Direzione generale Agenzia regionale del distretto idrografico della Sardegna
Servizio difesa del suolo, assetto idrogeologico e gestione del rischio alluvioni

Oggetto: ID: 10687] Procedura di Valutazione di impatto ambientale (V.I.A.), ex art. 23 del D. Lgs. 152/2006, e s.m.i., relativa al progetto di Costruzione ed esercizio di un impianto di produzione dell'energia elettrica da fonte eolica avente potenza in immissione pari a 42 MW costituito da n. 7 aerogeneratori di potenza pari a 6 MW con relativo collegamento alla rete elettrica - impianto denominato "Tempio Pausania Wind" integrato con sistema di accumulo elettrochimico pari a 20 MW, ubicato nei Comuni di Tempio Pausania, Luras e Calangianus (SS)". Proponente: SCS 16 S.r.l. Autorità Competente: Ministero dell'Ambiente e della Sicurezza Energetica (M.A.S.E.) – Vs rif. prot. n. 6642 - del 26/02/2024

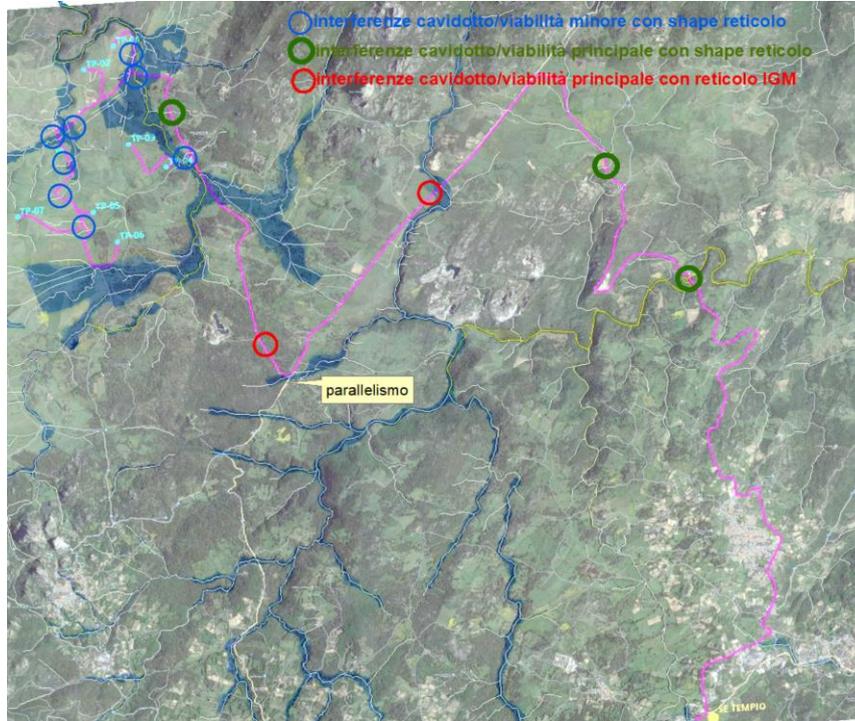
A puro titolo esemplificativo si rappresentano alcune interferenze rilevanti ai fini del PAI nelle figure che seguono come riferimento per la predisposizione delle planimetrie di progetto con individuazione delle interferenze.
